PILISCSÉV

BÉKEÚT - VÖRÖSVÁRI UTI
KERESZTERÖDÉS VÍZRAJZA (CSAPADEKvíz)

VÁRHATÓ ESÖZÉSEK OKOZTA KÖVETKEZMÉNYEI

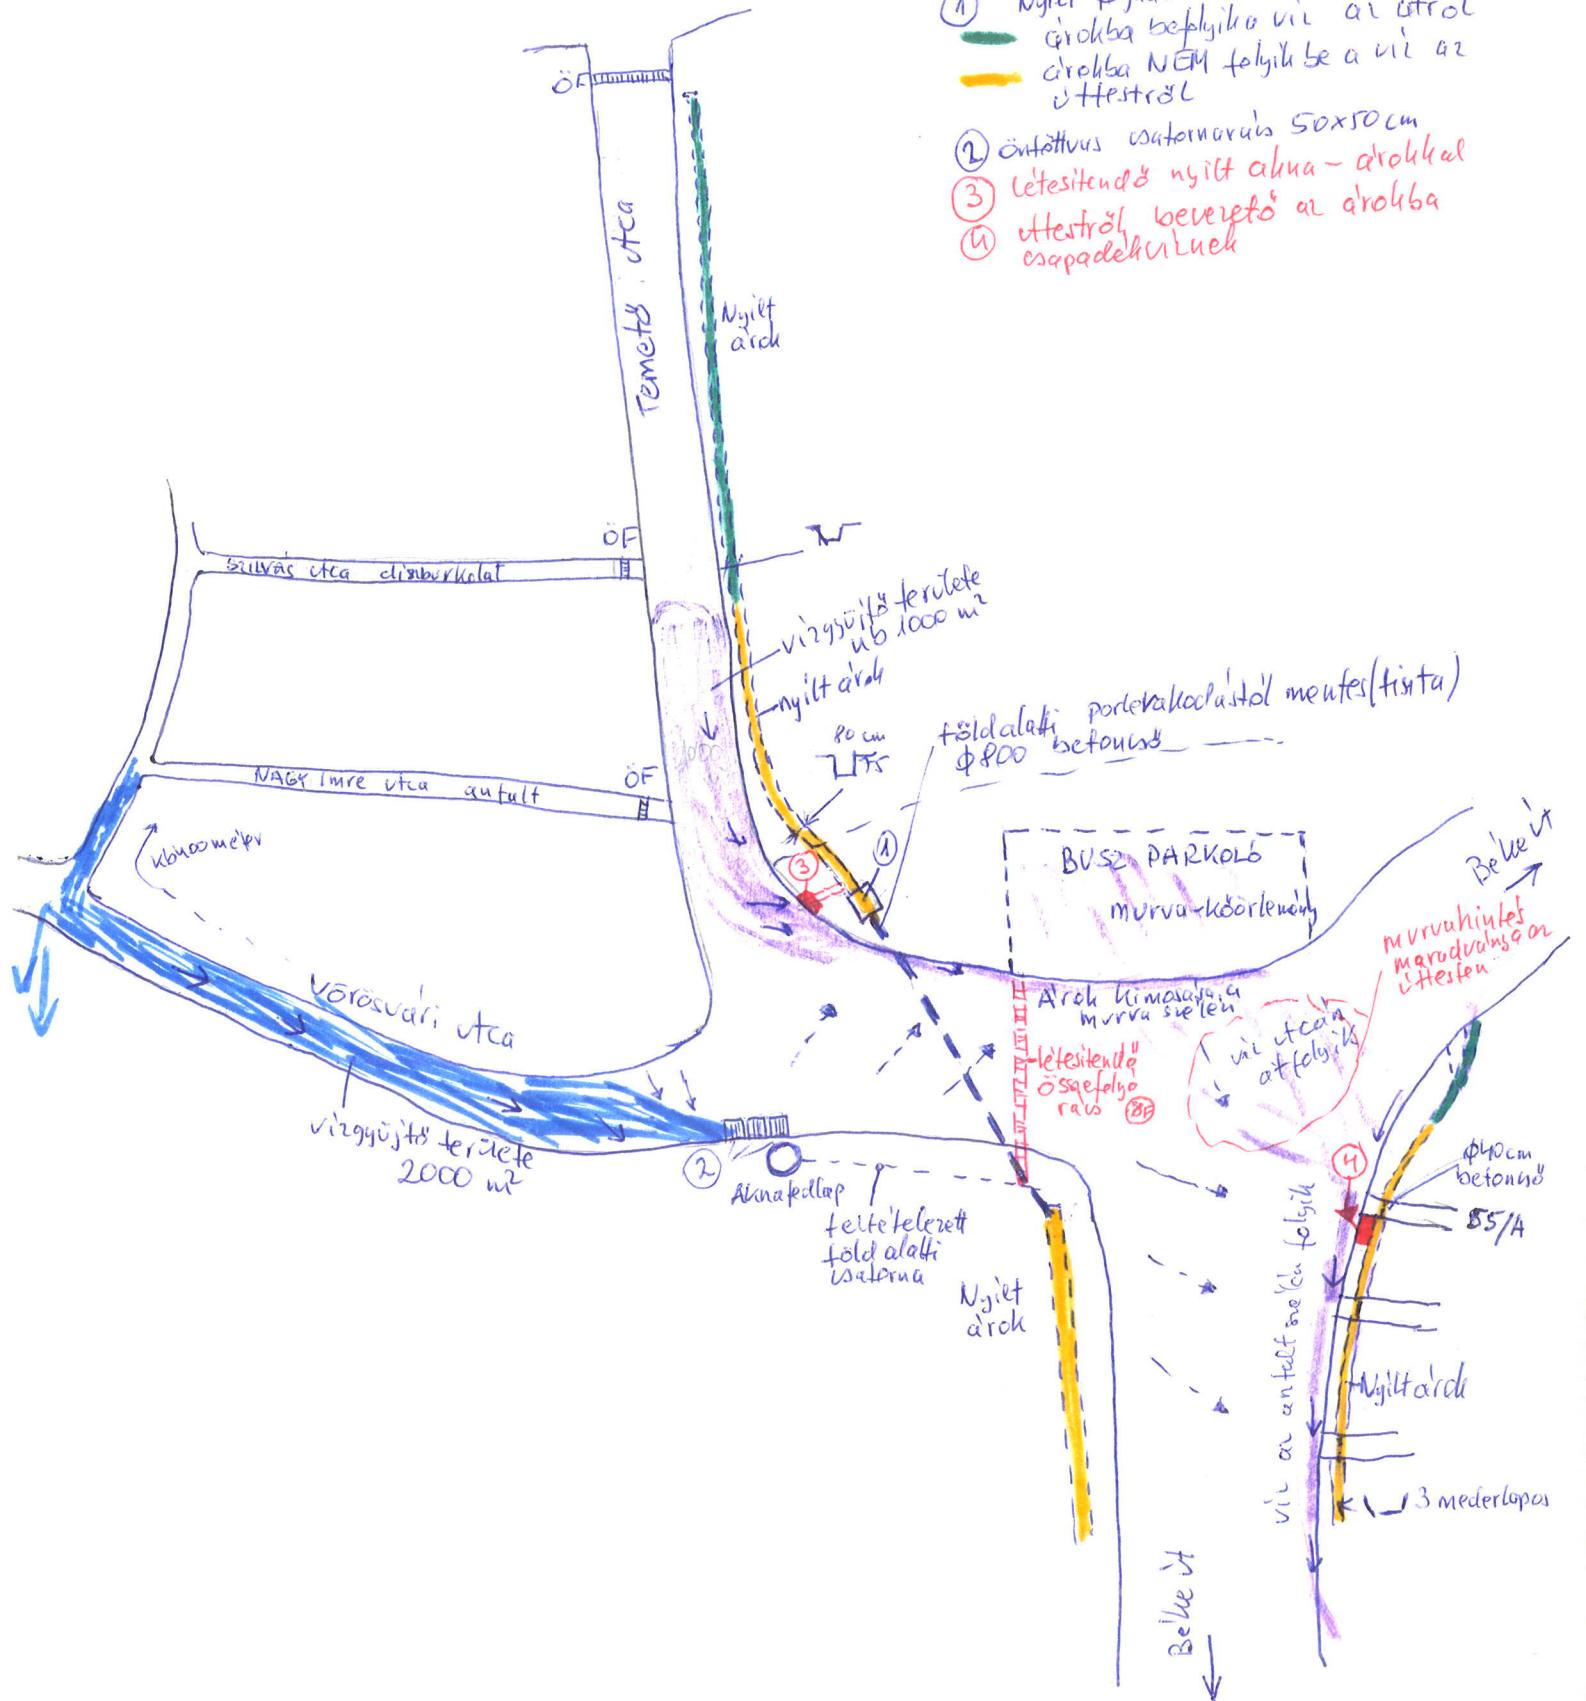
- ① Jt lejtések irányára nyílt fogadó akna megelőzéssel
zöldba befolyik a víz az utról
zöldba NEM folyik be a víz az utestről
- ② Öntöttvás csatornával $50 \times 50 \text{ cm}$
- ③ Létesítendő nyílt akna - árokkel
- ④ Uttestról bevezető al árokba
csapadékvízzel

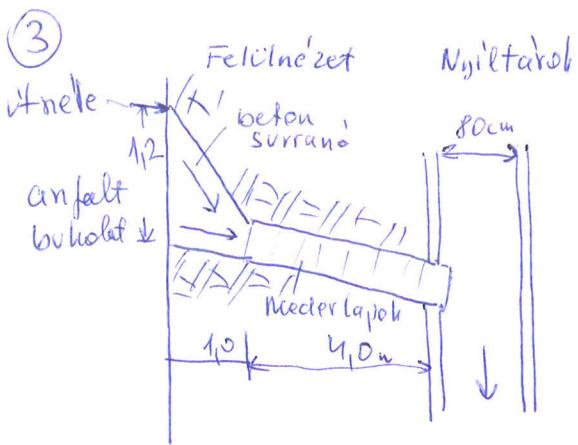
- ① Kereszteröde's elhelyezkedése olyan, hogy itt nem kell számolni a környező hegyekből összegyűlt nagymennyiség vizrel. A községnél er a veszély a Gyóni Göla uti vonalat érinti

- ② Nagymennyiségi esetnél (Nem felhőszakadás) előfordul a Vörösvári utcái elején lévő 3db öntöttvas csatornával felettes átcsapoda's, e's a Temető utcából árokba be nem folyt víz együttes megjelenése amelyekből kb 300 m³/nap is adódhat
ennek normalizálására szükséges megepítési a ③ nyílt aknát árokba

- ④ Felhőszakadásnál 1-2 drán belüli 50 mm csapadékknál már eren megoldás nem nyit kello birtokigot javaslat a lefeszítendő összefogló raks, mely a föld alatti csatornába vezetve a vizet.

- ⑤ Belejtő 55/A előtti behajtóval minden keppen szükséges megepítési ötletektől az árokba vezető betonozást mert ez megoldana a folyt báholású erózióját.

- ⑥ Lefeszítendő összefogló raks megepítése már nehézebb feladat: figyelembe kell venni
- nehéz gépjárművel áthidalását (Pilisi Parkerdőtől)
 - a szabadtéri majd csatlakozás,

- ut rekonstrukciója (fele), lerakása többlélelű sebességgel korlátozásossal
 - építési terv vb. minőségi betonvásút fedracs terve stb.
 - hosszabb átfutás

- ⑦ Javaslat építésre 3 ill. 4 pont vonatkozásában

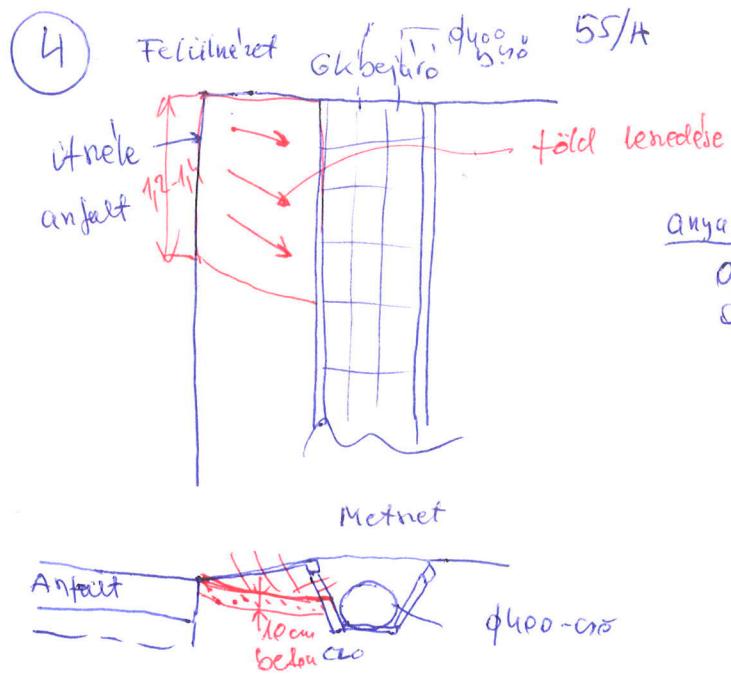
- 30 als 40x40x6 cm játólár
- 0,5 m³ sóder
- 1,5 g cement (625g 25kg)

- 0,25 m³ sóder
- 0,75 g cement (325g 25kg)

- Összefoglalás megoldására nem adunk vállalatot kb 6 m hosszban min 30 cm széles 50cm mély telepen 5-10 t/helyi nyomást bíró rabs.
